Mission régionale d'autorité environnementale

**Avis délibéré de la mission régionale d'autorité
environnementale de Bretagne
sur le projet de parc éolien de Guégon Kerlan
à Guégon (56)**

n° 016484/A P

Figure 1 : Localisation du projet de parc éolien Guégon Kerlan (source : dossier)

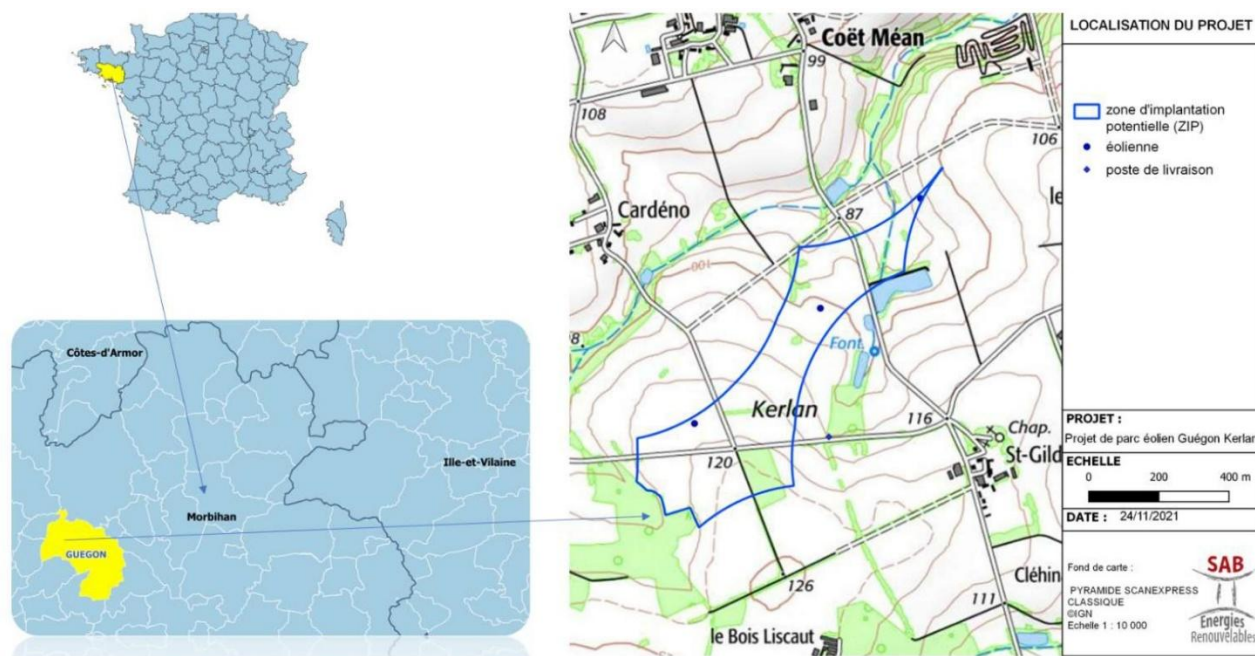
Dans l'ensemble du dossier, les figures présentées sont de bonne qualité et facilitent la compréhension des enjeux et des incidences du projet. En particulier, le volet paysager est clair²¹, bien illustré et suffisamment détaillé pour permettre l'appréhension de l'impact visuel du projet à courte et longue distance pour la plupart des sites à enjeux, y compris concernant les effets de cumul avec les autres parcs éoliens du secteur recensés en 2021. Toutefois, des cartes de synthèse mettant en avant les sensibilités du secteur en matière d'habitats, de zones humides et d'inventaires naturalistes gagneraient à comporter systématiquement la localisation des futures éoliennes afin de mieux présenter les impacts potentiels.

- **en séparant plus clairement les projets éoliens de Kerlan et de Caranloup ;**
- **en complétant les cartographies du dossier par la localisation des éoliennes.**
